### REQUERIMENTO Nº 273, 2022

**ASSUNTO:** Requerimento nº 273/2022 – Vereador Abner Segura. Informações sobre alterações nas faixas de pedestres.

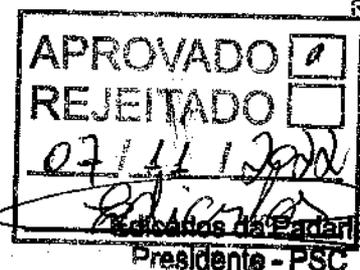
Em Mairinque, as faixas de pedestres, situadas nas proximidades de cruzamentos de vias, são pintadas, em sua maioria, exatamente nas esquinas, o que tem provocado problemas no trânsito local.

Ocorre que os veículos que vão adentrar em uma determinada rua, constantemente, param em cima das faixas, pois não lhes resta outra opção, já que as faixas deveriam ser pintadas distante das esquinas, de maneira que, entre a esquina e a faixa, ficasse espaço suficiente para que um veículo pare à espera de oportunidade de entrar na outra rua e seguir seu destino.

1. Seria possível mudar os locais das faixas de pedestres, que se encontram próximas aos cruzamentos, para que caiba um veículo entre a esquina e a faixa?
2. Se sim, podemos contar com essa modificação já na próxima repintagem das faixas?
3. Se não, justificar.
4. Se as faixas se encontram dentro das normas, favor citar textualmente o dispositivo legal.

1. Sim, mas apenas um veículo de até 5 metros conseguirá parar no espaço entre a faixa de pedestres e a esquina;
2. Estaremos alterando a localização das faixas de alguns cruzamentos, estudando a possibilidade de colocação de gradil nessas esquinas para direcionamento dos pedestres para a travessia segura;
3. Prejudicado;
4. Sim, as faixas se encontram dentro das normas do Manual Brasileiro de Sinalização de Trânsito – Volume IV.
